**CITTÀ DI FOLIGNO**  
AREA URBANISTICA ED EDILIZIA

# PRG '97

## **VARIANTE**

**RETTIFICA ERRORI MATERIALI E AGGIORNAMENTO PER  
RECEPIRE OPERE PUBBLICHE**

**RETTIFICA ERRORE**

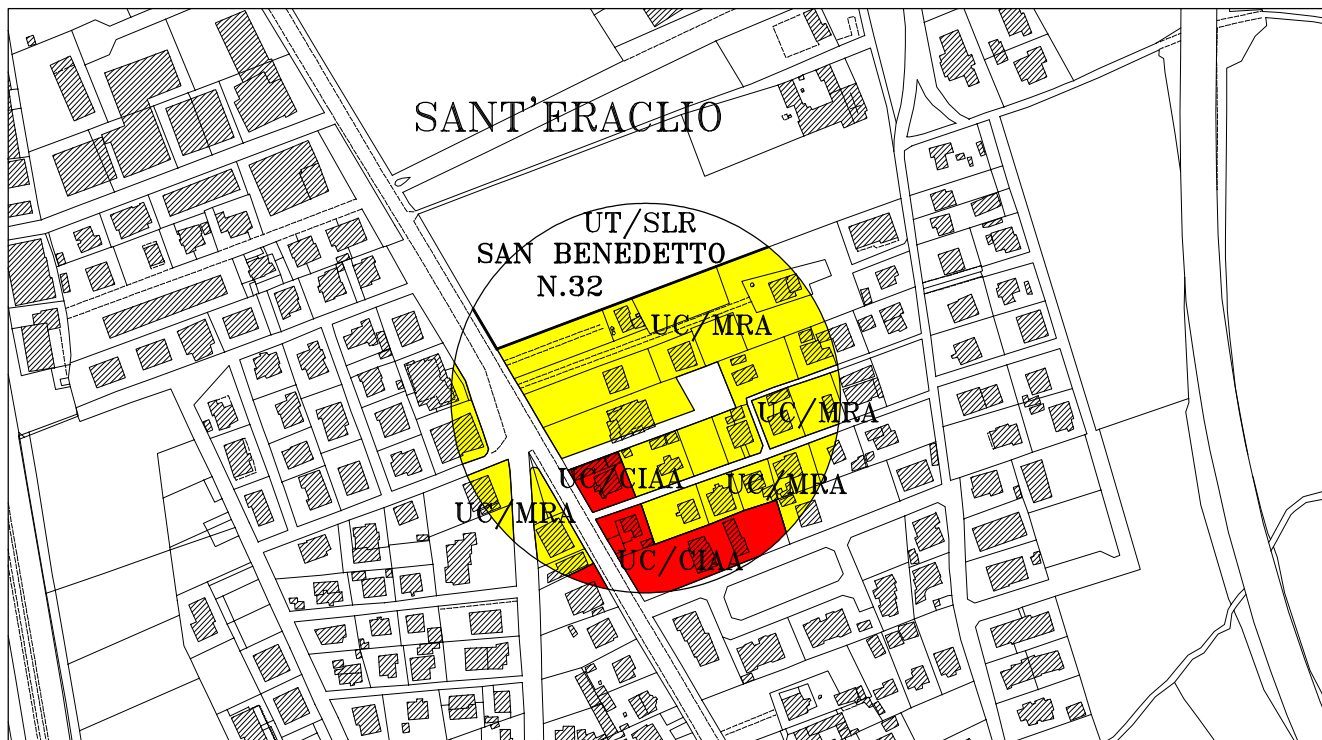
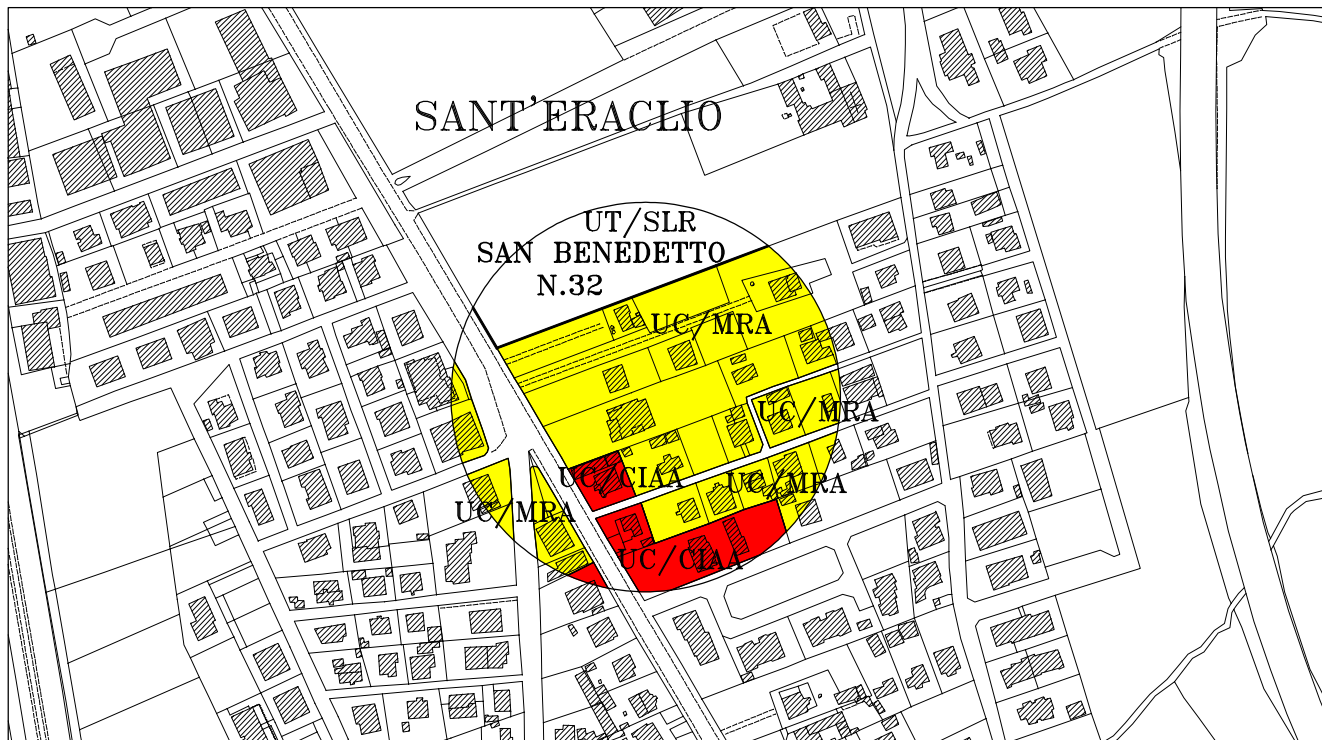
La viabilità con relativo fondo sacco individuata come previsione di PRG è un evidente errore in quanto oltre ad interessare un edificio legittimamente esistente, non svolge alcuna funzione essendo in presenza di aree già edificate e precedentemente classificate come completamento. Si propone quindi di ripristinare la precedente classificazione che corrisponde alla attuale UC/MRA.

RETTIFICA ERRORE

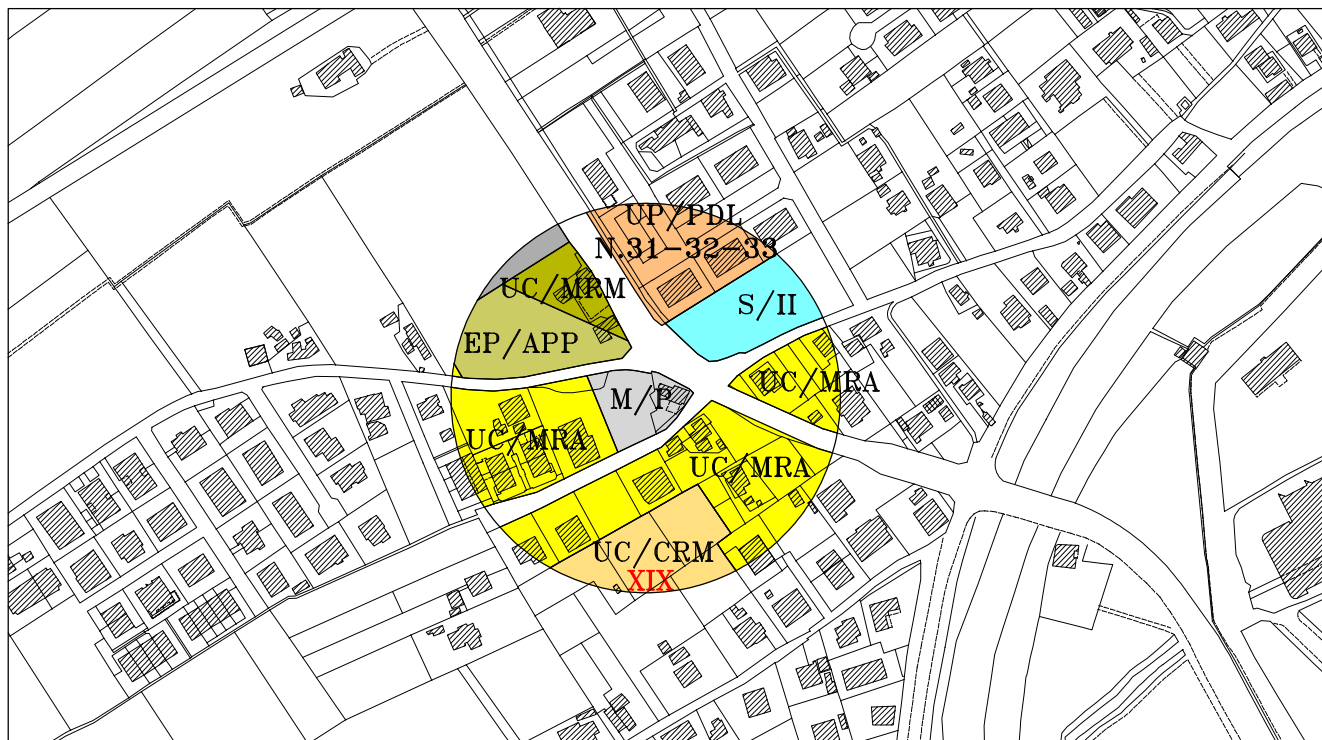
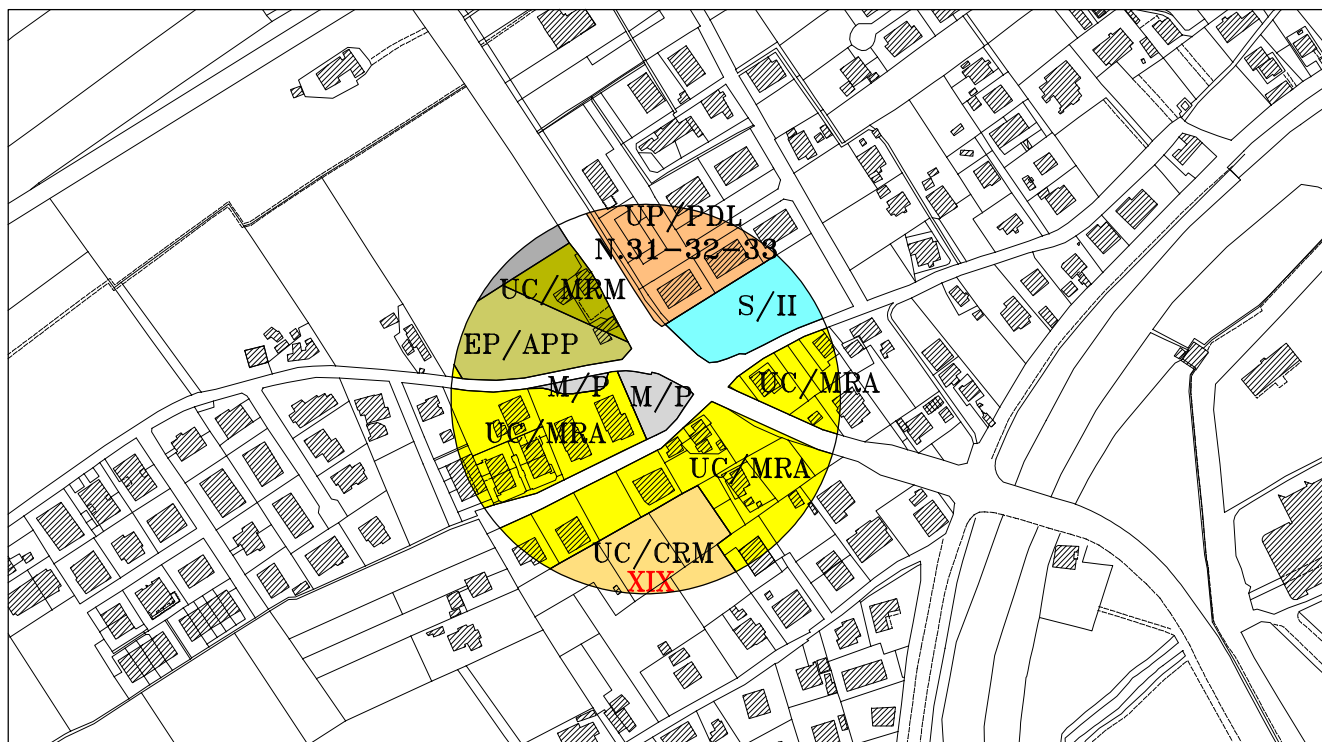
La classificazione M/P non corrisponde con lo stato dei luoghi nè con le precedenti previsioni dalla cui attuazione sono scaturite la sistemazione attuale e la successiva cessione, ivi incluso un edificio esistente non riportato in cartografia. Si propone quindi di riportare l'esatta sistemazione con relativo aggiornamento delle destinazioni urbanistiche.

ADEGUAMENTO

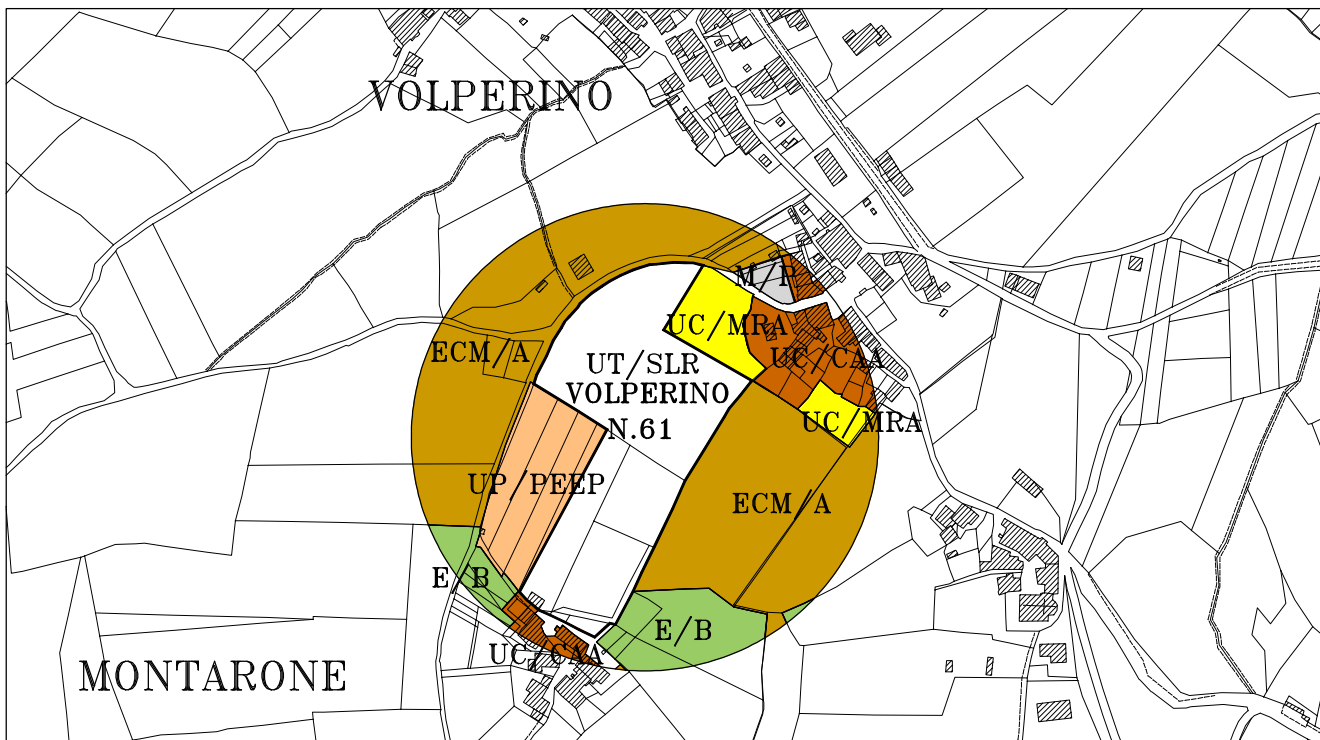
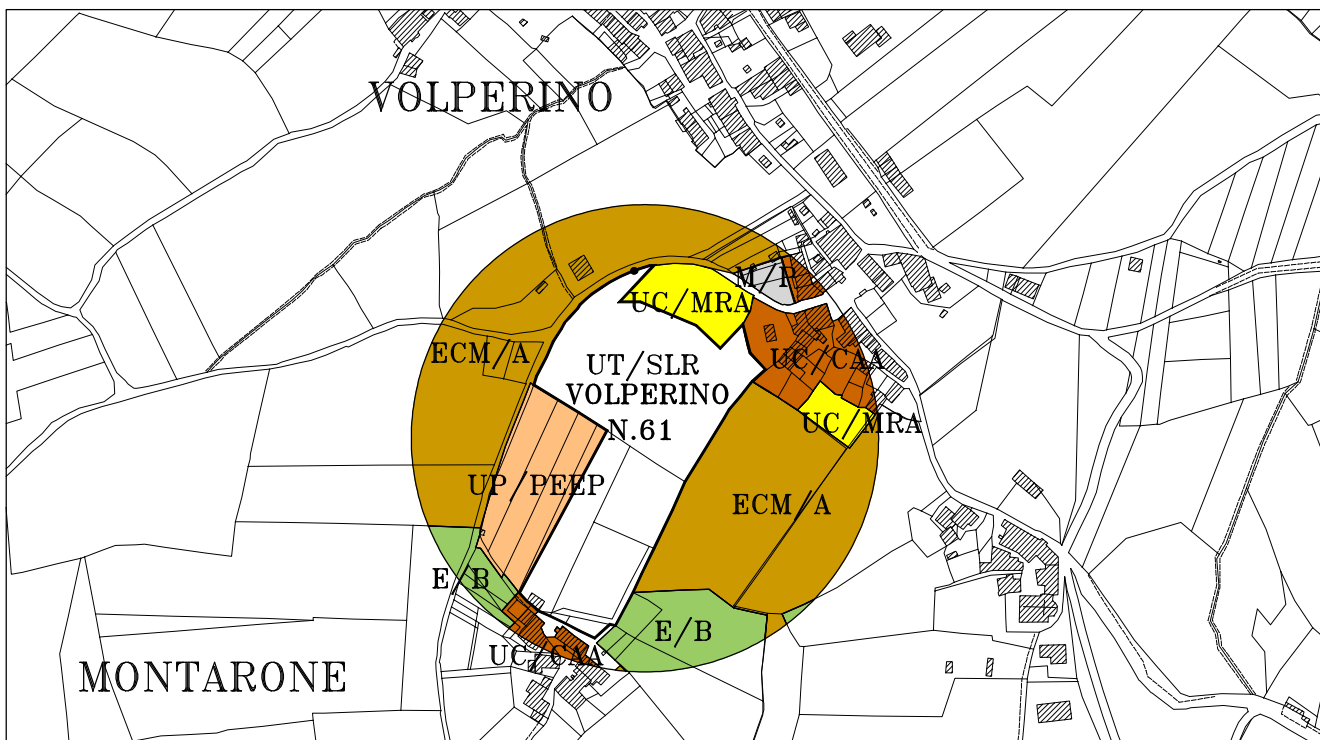
La realizzazione di un collettivo fognario per la frazione di Volperino ha interessato le aree ricadenti nell'Ambito n. 61 e in zona UC/MRA. Si propone quindi una redistribuzione delle previsioni, a parcheggio affinché il collettore ricada nelle aree da cedere dell'Ambito e non pregiudichi l'utilizzazione della zona UC/MRA.

RETTIFICA ERRORE

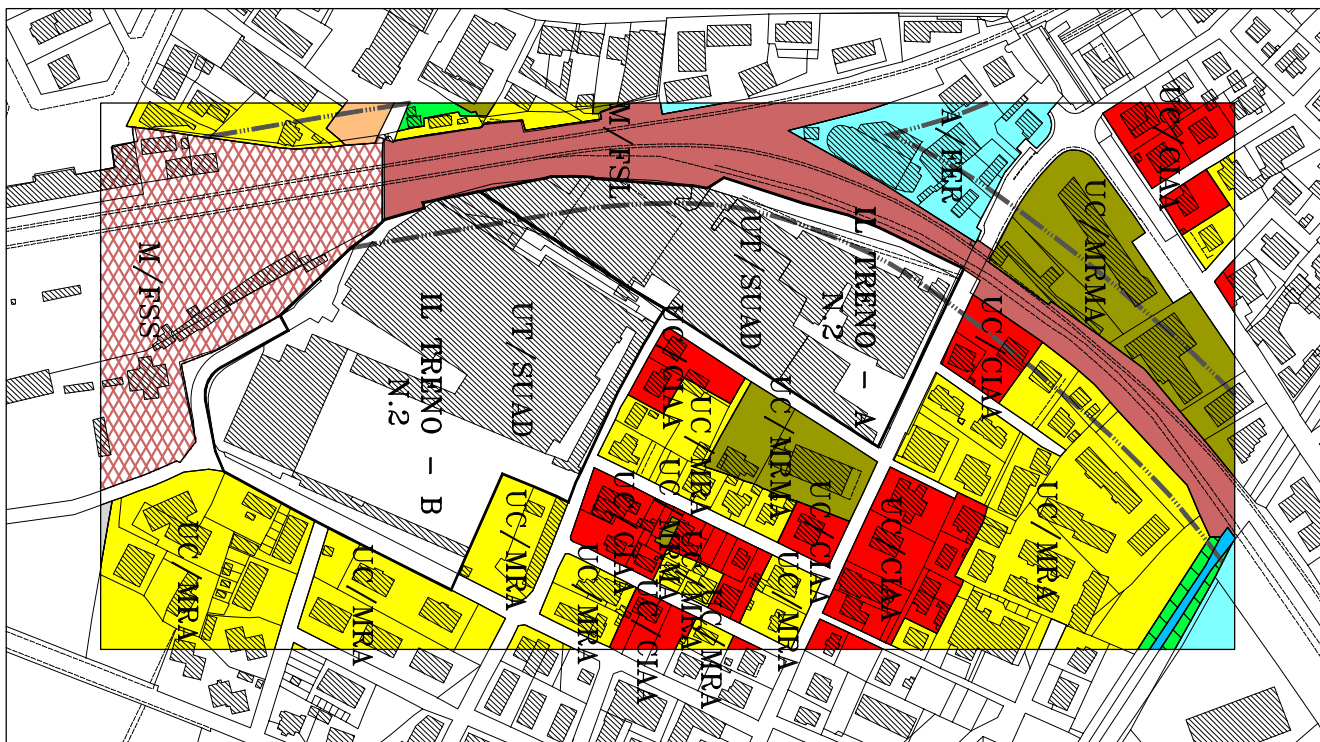
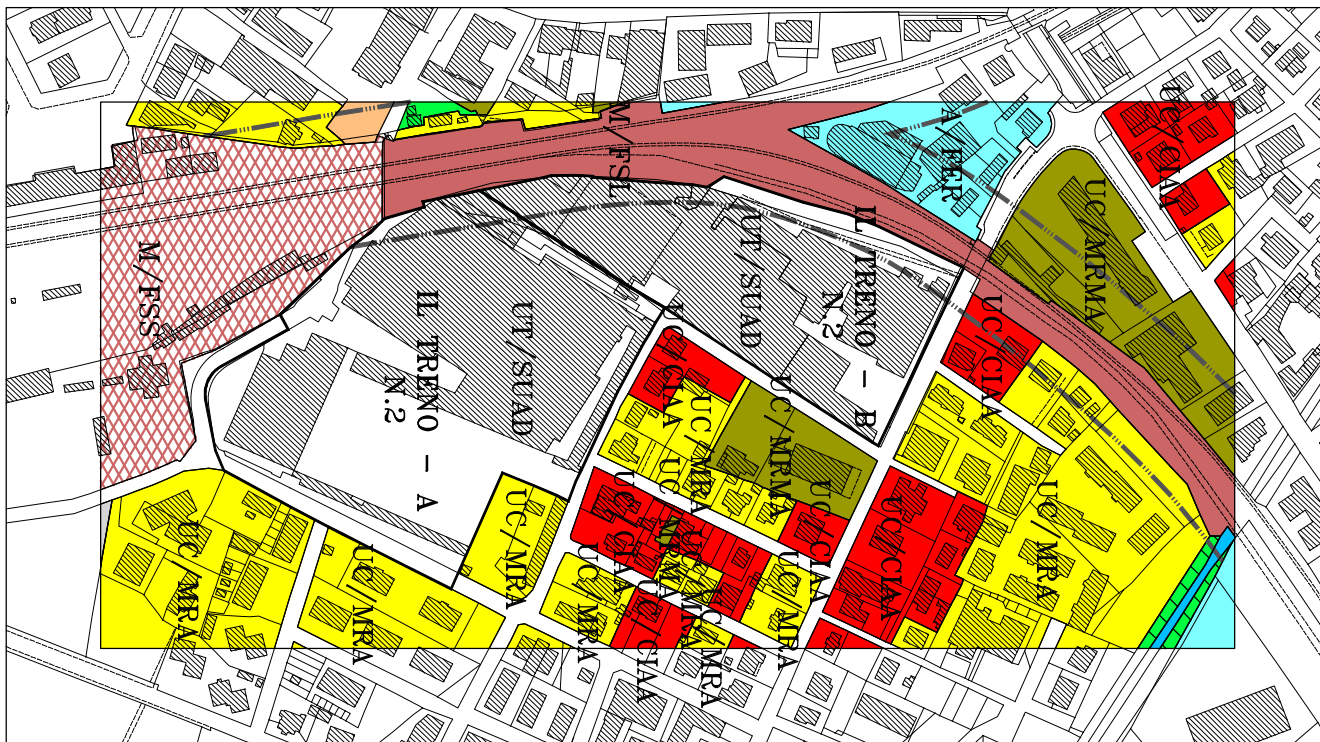
L'Ambito n. 2 del tipo UT/SUAD è suddiviso in due comparti. Per errore materiale le sigle che li individuano risultano invertite rispetto a quello della scheda dell'Elaborato P4. Si propone quindi di rettificare tale errore.

RETTIFICA ERRORE

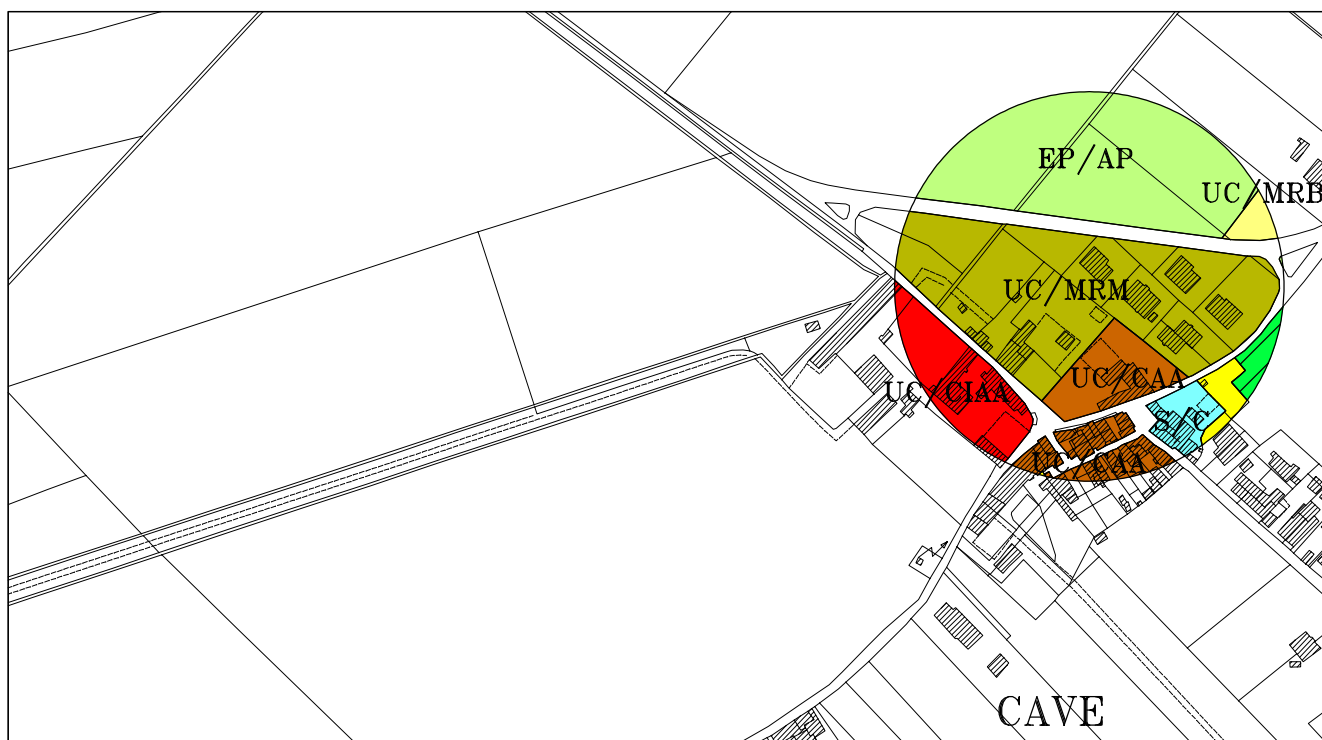
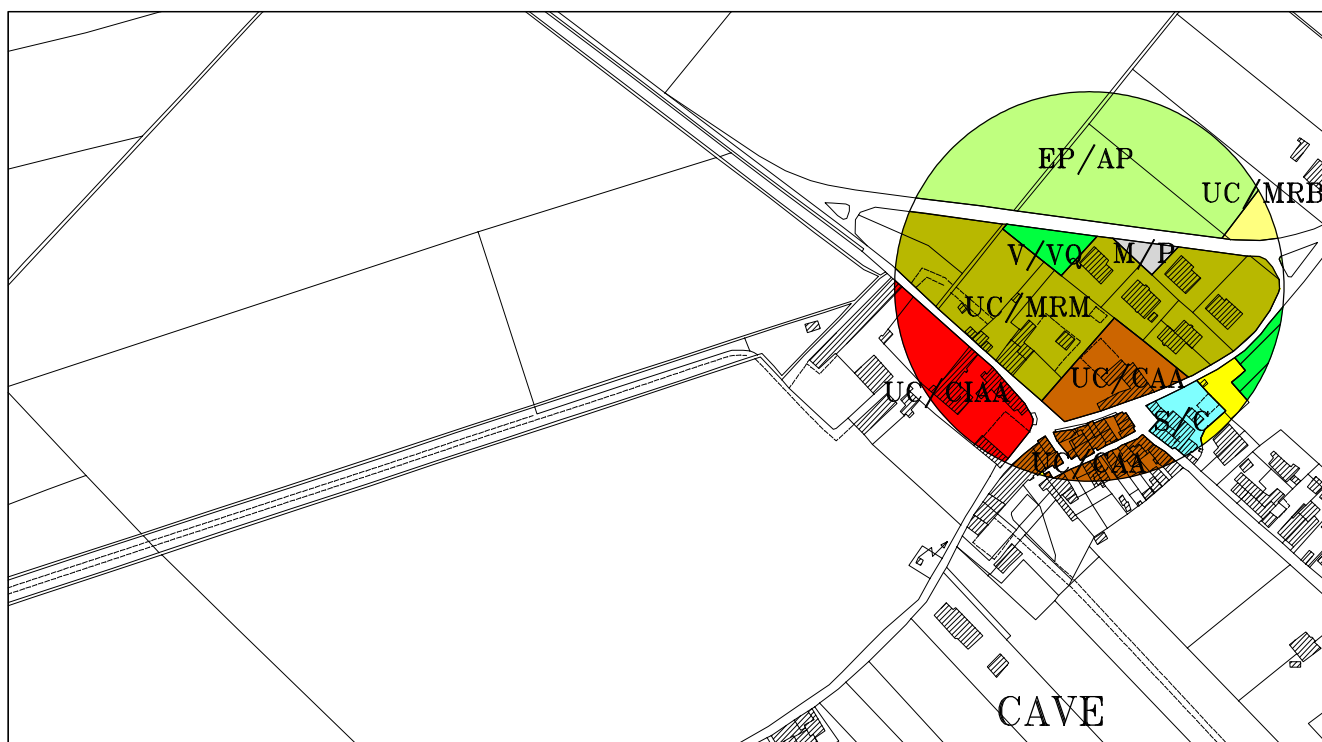
In frazione Cave sono state individuate come aree edificabili di tipo UC/MRM un verde ed un parcheggio, pubblici, da cedere al Comune. Si propone quindi di rettificare tale errore attribuendo alle aree anzidette l'esatta classificazione come V/VQ, per l'area verde, e come M/P per l'area destinata a parcheggio.
